Wyjaśnienia dotyczące uwag Przewodniczącego narady koordynacyjnej znak 6630.268.2018

Rys. 1 Sieć uzgodniona na ZUDP, naniesiona na aktualną mapę do celów projektowych

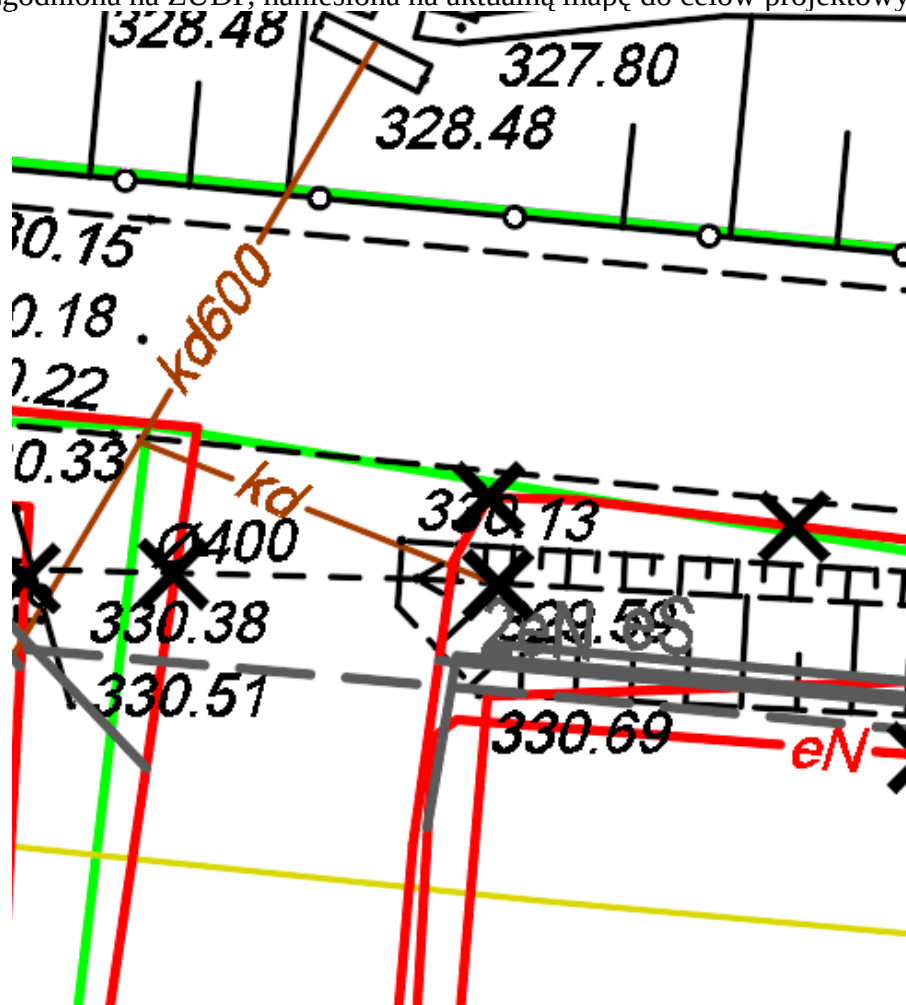
W związku z wykazaną rozbieżnością przebiegu sieci elektroenergetycznej na posiedzeniu ZUDP, projektant dokonał rozpoznania branżowego u gestora sieci, tj. Tauron, z którego wynikał fakt procedowania przez tę jednostkę powykonawczego zatwierdzenia planszy z lokalizacją wybudowanej sieci eS, w Wydziale Geodezji Starostwa Powiatowego w Myślenicach. W związku z powyższym, jednostka projektowa opracowała aktualizację mapy do celów projektowych z ostatecznym przebiegiem sieci elektroenergetycznej. Przebieg sieci eS i eN dostosowany został do aktualnych podkładów mapowych, a rozwiązania projektowe uzgodnione z gestorem sieci.

Z danych pozyskanych od gestora sieci (Tauron), określony został przebieg linii eN (włączenie do linii eN na działkach nr 1479/5 i 1479/6), który nie został zgłoszony do jednostki geodezyjnej, w związku z czym zaprojektowano usunięcie kolizji przedmiotowej sieci.

Po konsultacji z Przewodniczącym ZUDP, po opracowaniu aktualizacji mapy do celów projektowych oraz uzgodnieniach, dokonanych przez gestorów sieci, nie zachodziła konieczność ponownego uzgodnienia przebiegu sieci na Naradzie.
